工程量清单编制说明

工程名称：西安市第六中学(西北校区)综合楼修缮提升项目

西安市第六中学(西北校区)综合楼修缮提升项目图纸问题

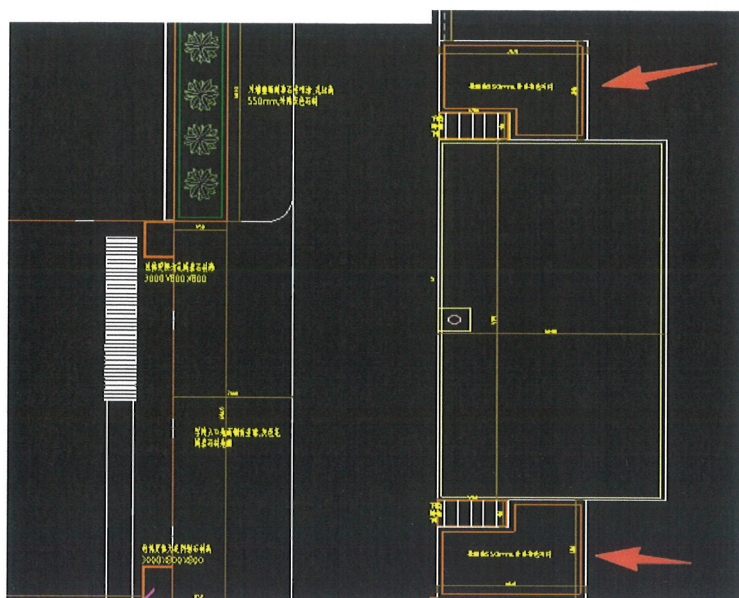
1. 请问是否新作过门石和地砖？是否全部拆除原地砖？并请提供基层做法及厚度。

回复: 不全拆, 都是修补

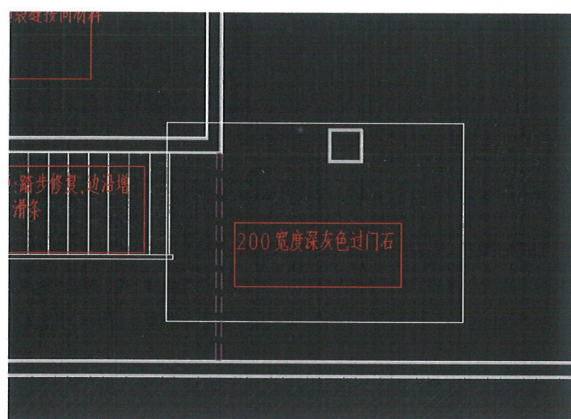
2. 一层下图位置与室外操场图纸重复, 请确认。

回复：在操场中计入

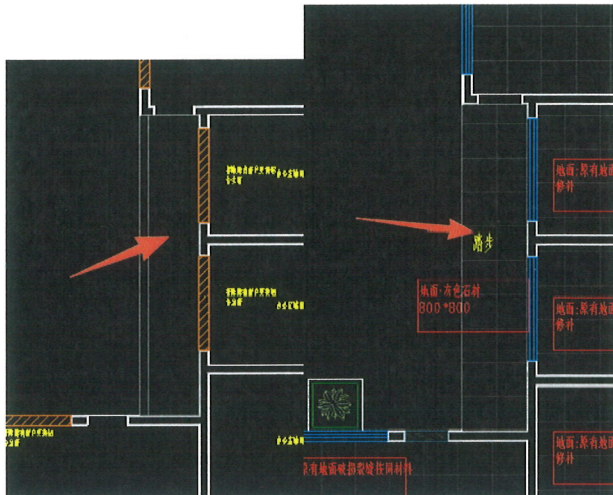
3. 请问过门石的材质厚度及基层。

回复：此处为原闸门拆除后地面恢复，200mm 宽原地面瓷砖+10mm 水泥砂浆恢复。

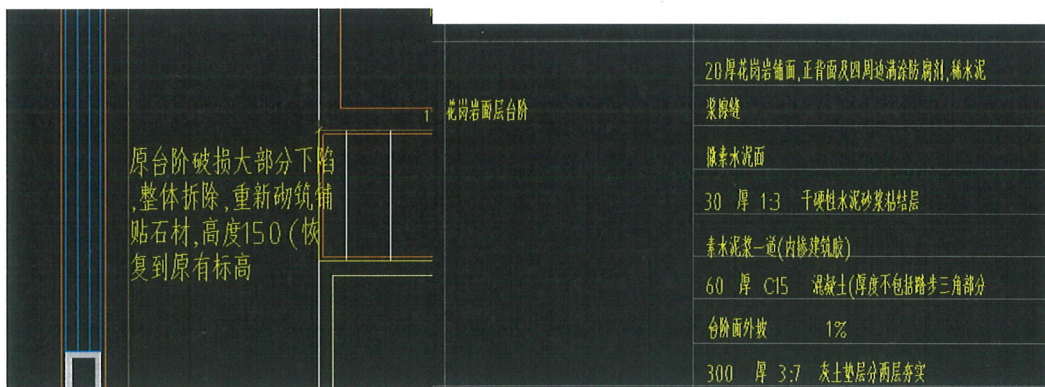
4. 下图走廊拆除图未画拆除，但有新作，请确认。

回复：要拆除和新作

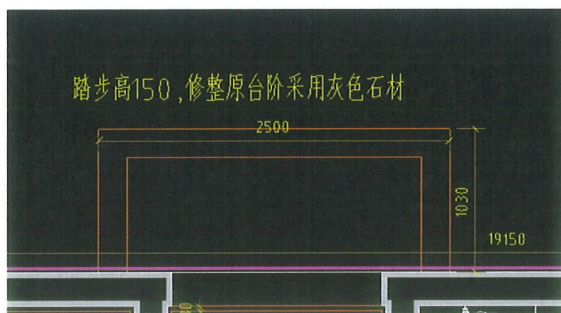
5. 请问一层台阶是否拆除 150mm 高？新作恢复高度为 410mm 高？

回复：拆除石材加水泥地台共 150mm 厚，不做灰土，C15 改成 100mm 厚

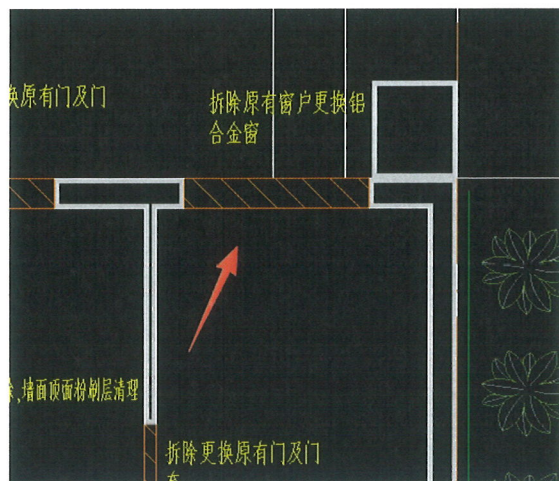
11. 请问杂物间、饮水处、实验器材室处是否铲除原顶面墙面乳胶漆？有新作但拆除图未画？

回复：都新作墙顶

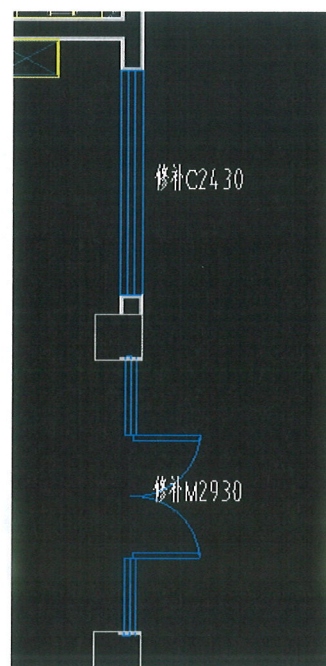
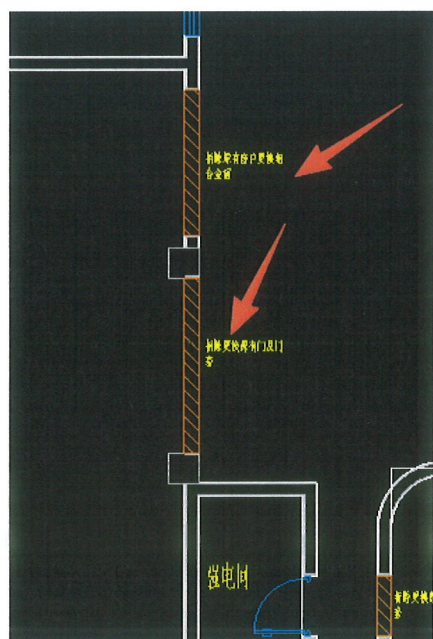
12. 请提供值班室拆除更换窗户的规格？

回复：1500*1500

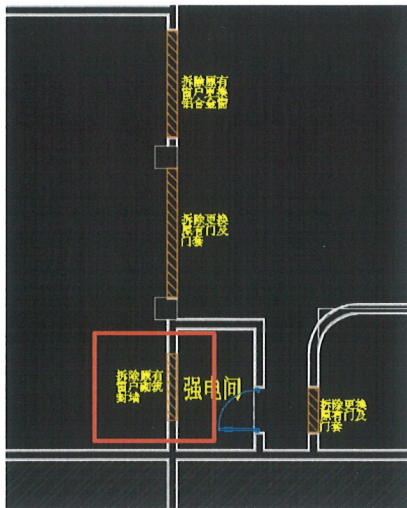
15. 一层大厅拆除图画的拆除原窗，平面布置图写的修补窗，请确认。

走廊墙面、顶面白色乳胶漆,更换强电与弱电桥架,
修缮填充所有窗框缝隙

回复: 此处均要拆除新作, 窗 1500*3600, 距地 600mm。

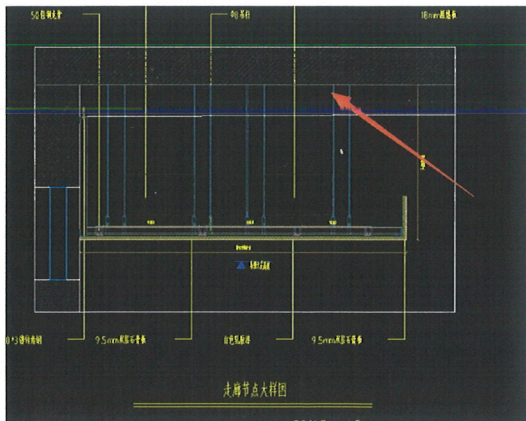
16. 请提供拆除下图位置隔墙的大小及新作做法?

回复: 1500*3600, 24 墙红砖砌筑, 双面抹灰 10mm 厚

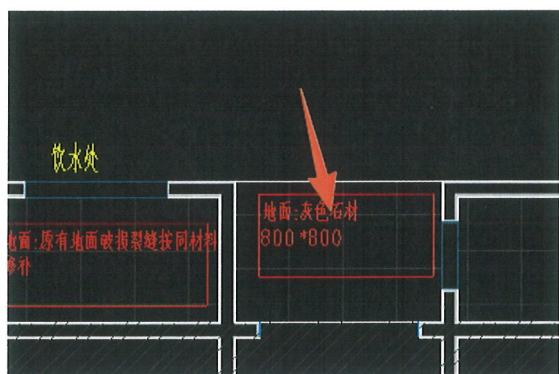
17. 走廊吊顶上方未封死, 原顶是否要做乳胶漆?

回复: 要做

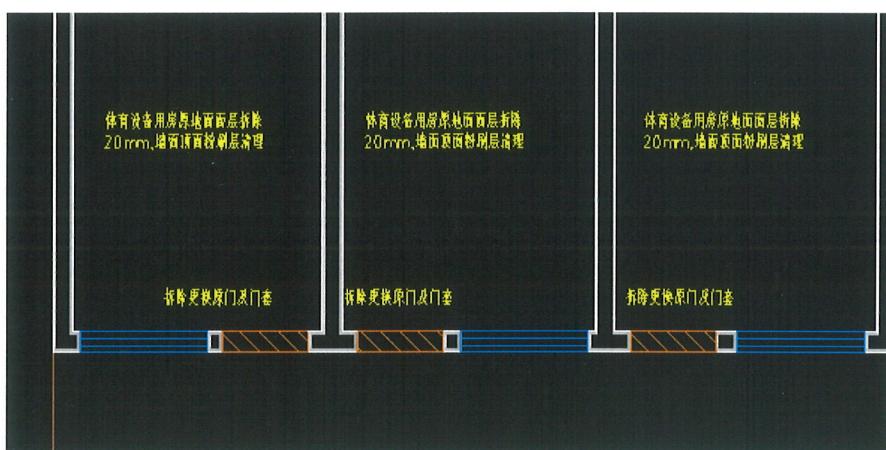
18. 请问下图位置灰色石材拆除图没画拆除, 是否新作? 并请提供基
层做法厚度。

回复：此处不新作，一样算在修复里

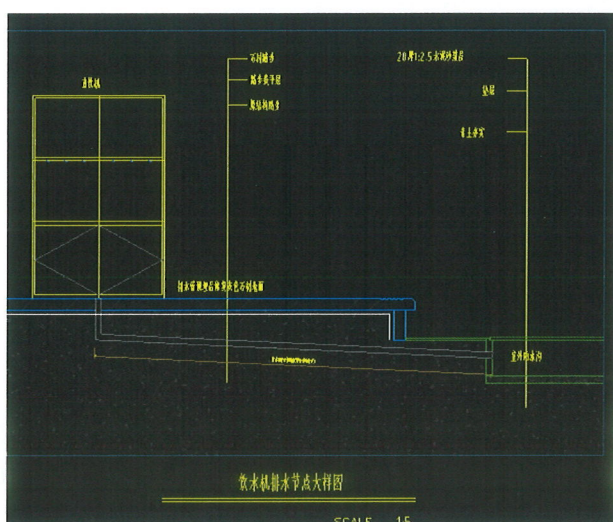
19. 请问体育设备用房处窗户是否拆除新作？

回复：要拆除新作

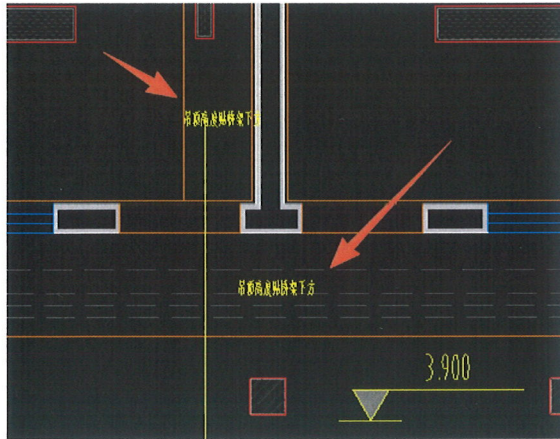
20. 请提供下图排水管的规格材质，及具体做法。

回复：开槽 15cm 宽*10cm 深，长 15m，75 的 pvc 排水管，恢复地面为 20mm 灰色石材+30mm 水泥砂浆+50mm C15 混凝土，现有雨水沟修缮

暂按 20m² 的 30mm 厚 1: 2.5 水泥砂浆

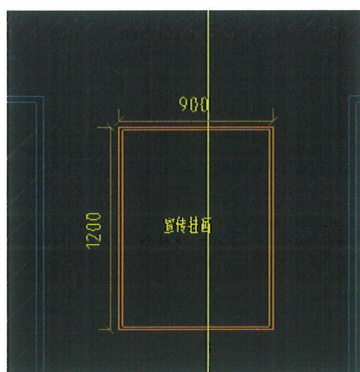
24. 请提供黑钛不锈钢和无机预涂板的厚度，无机预涂板是否为胶粘？

回复：黑钛不锈钢 1.2mm 厚，无机预涂板 10mm 厚，不是胶黏。如图

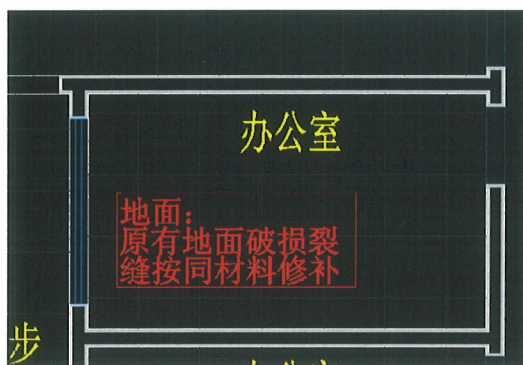
32. 请提供 800*800 浅米色地砖的基层材质做法。

回复：800*800 浅米色地砖地砖已修改为原有地面破损裂缝按同材料

修补，如图所示：步

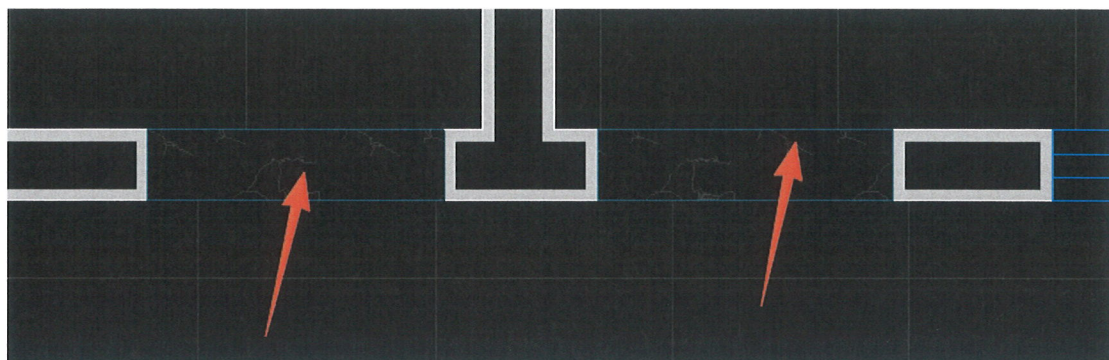
33. 请提供会议室复合木地板的基层材质及做法。

回复：木地板已更换为 A1 防火地毯，清理地面，铺设一层防火毯，安装橡胶衬垫，接缝粘牢，房间四周用钢钉固定倒刺板，地毯铺设撑平固定紧张器拉伸。

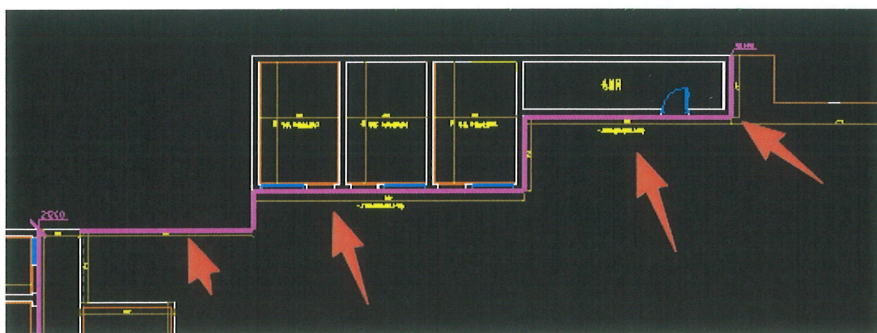
38. 请问下图位置是否铲除并新作外墙真石漆？如做，请提供此处墙面的高度。

回复：是，墙面高度 3.9 米

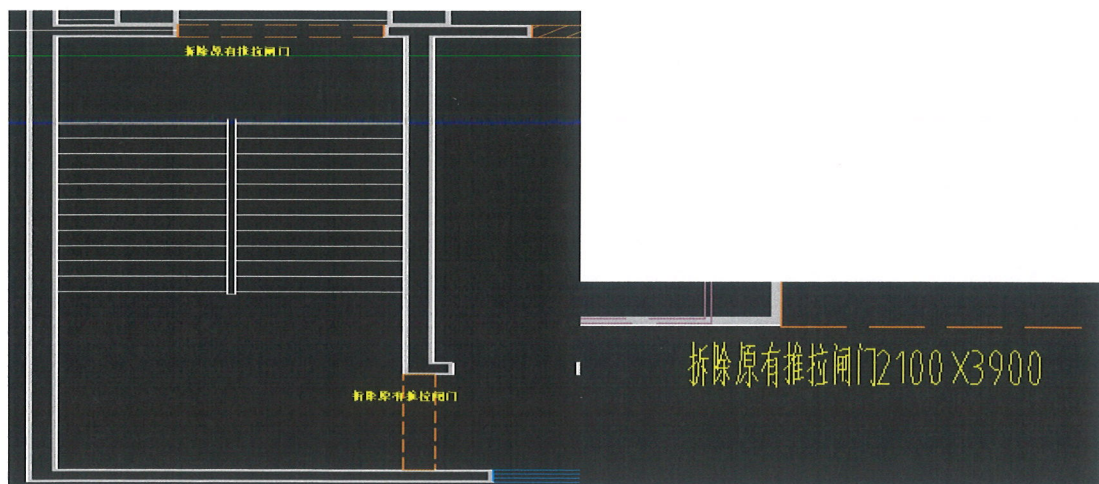
41. 二层未标注高度的推拉闸门是否可以参考标注高度的那个门3900mm。

回复：可以按照 3900mm。

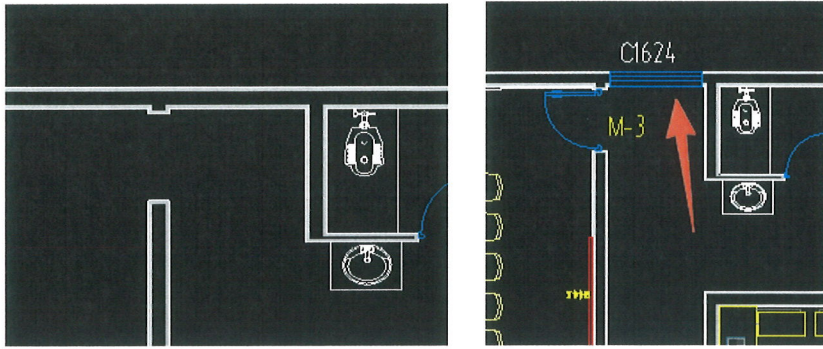
42. 二层卫生间左边这个窗户原来没有这次开窗洞新做的吗？

回复：原来有窗户本次就是更换窗户。

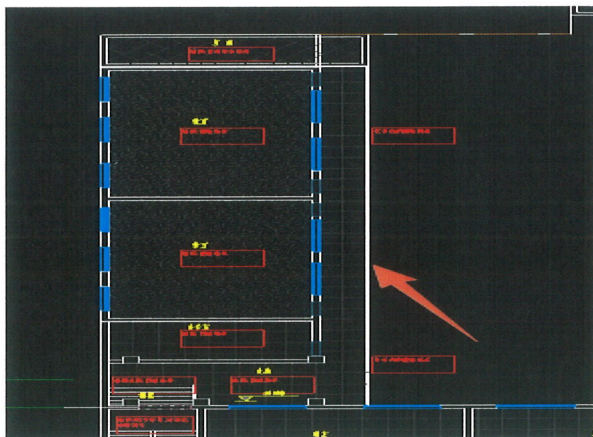
43. 请明确二层此处栏板的高度。

回复：1100mm。

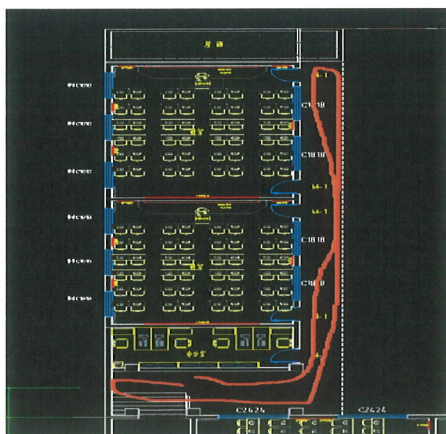
44. 请明确二层此处走廊的做法。

回复：二层的这个附楼的走廊内侧墙面也是做无机预涂板和乳胶漆，
栏板这一侧只做乳胶漆。

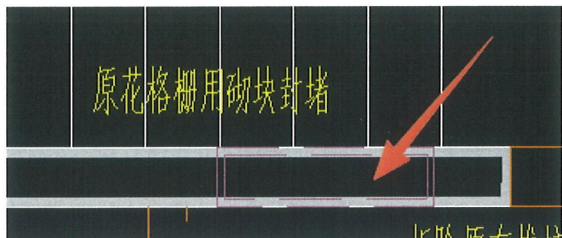
81. 三层“原花格栅用砌砖封堵”，请明确原花格栅的尺寸，砌砖的种类？

回复：标准砖封堵，封堵面积 1m²，水泥砂浆双面抹灰 20mm 厚，刮腻子刷乳胶漆。

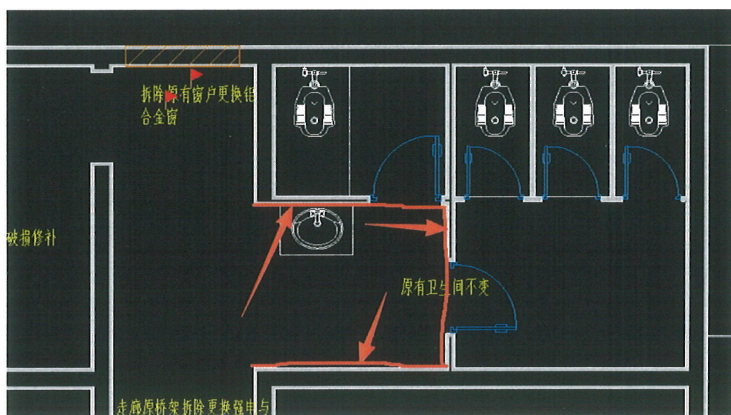
82. 截图所指的位置，是属于卫生间，还是属于走廊？

回复：此处属于卫生间，顶面、地面、墙面、均不改造。

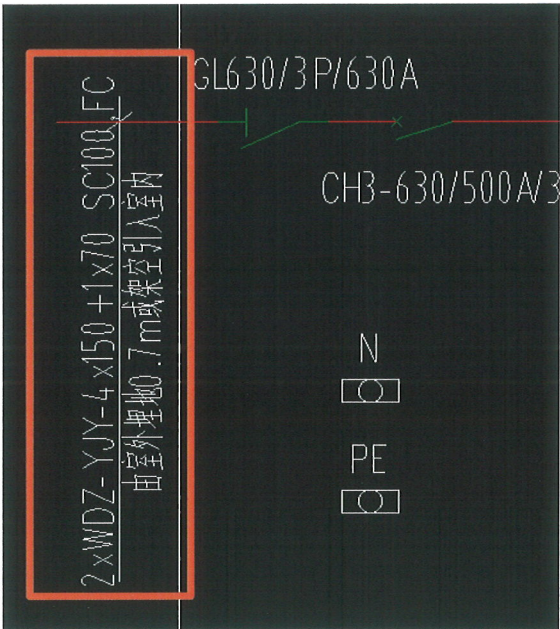
1、请给出下图灯具的参数？

11		五孔插座+网络插座		个	墙面安装
12		筒灯		个	见装饰图
13		300*300LED吸顶灯		个	见装饰图
14		600*1200LED吸顶灯		个	见装饰图
15		300*1200LED护眼吊线灯		个	见装饰图
16		150*1200LED护眼吊线灯		个	见装饰图
17		磁吸轨道灯		个	见装饰图
18		磁吸轨道灯		个	见装饰图
19		磁吸LED灯带		个	见装饰图
20		综合布线配线架		台	挂墙柜内安装
21		广播终端		台	柜内安装
22		背景音乐四声道喇叭		个	墙面安装
23		监控半球摄像机		个	墙面安装

回复：筒灯18w，300*300LED吸顶灯32w，600*1200LED吸顶灯48w，300*1200LED护眼吊线灯48w，150*1200LED护眼吊线灯32w，灯带9w/m，磁吸轨道灯20W。

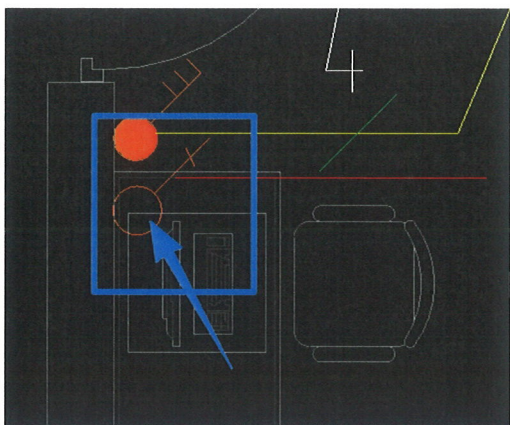
6、请明确下图中箭头指的是否为单级开关？

回复：贴有紫外线灯专用标识的单极开关。

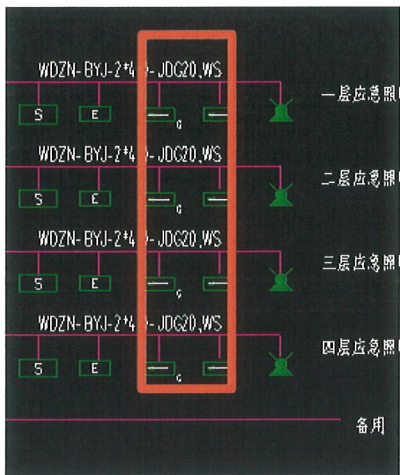
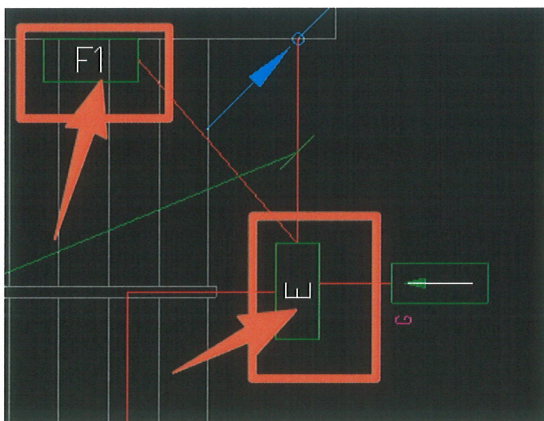
9、应急照明系统图中描述所有线路穿SC管，系统图中描述线路穿JDG管，请明确以哪个为准？

供电线路选用WDZN-BYJ-2*4-300/500V导线,线路
所有线路穿SC15管沿顶、沿墙明敷,SC管外刷防火漆;

回复：应急照明均采用JDG管敷设，均为明敷。

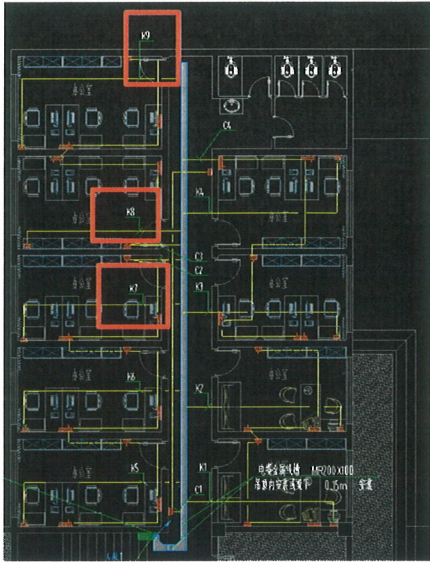
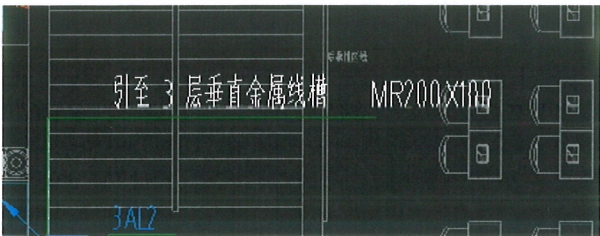
13、四层插座平面图中4AL1配电箱出线从K1~K9，系统图中只到K6，请明确剩下的管线型号是否同K6回路？

回复：是。（K7-K9）

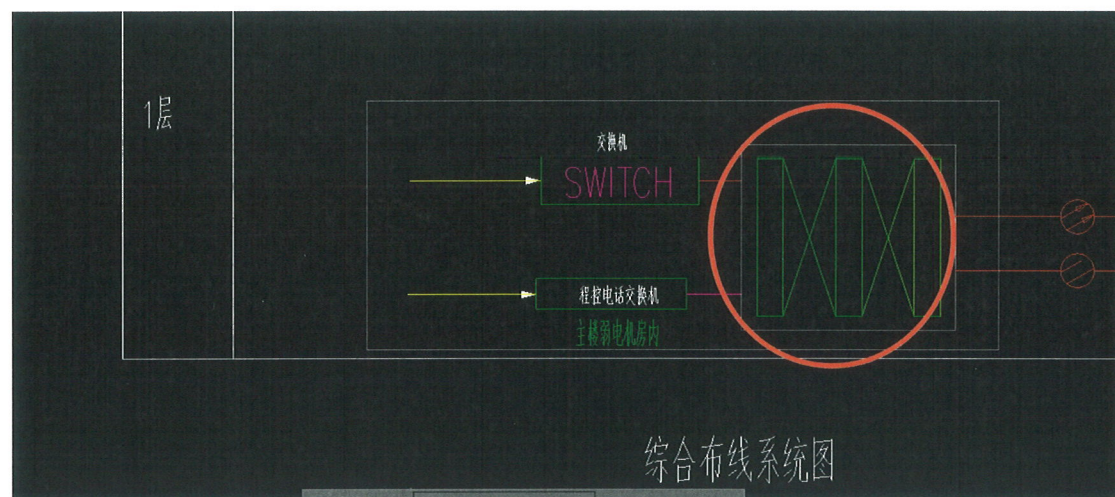
12、请明确下图所示（位置在一层），是否计入本次报价？如计入，请明确名称及参数？

回复：计入。这就是一层的综合配线架。按 48 口计入。
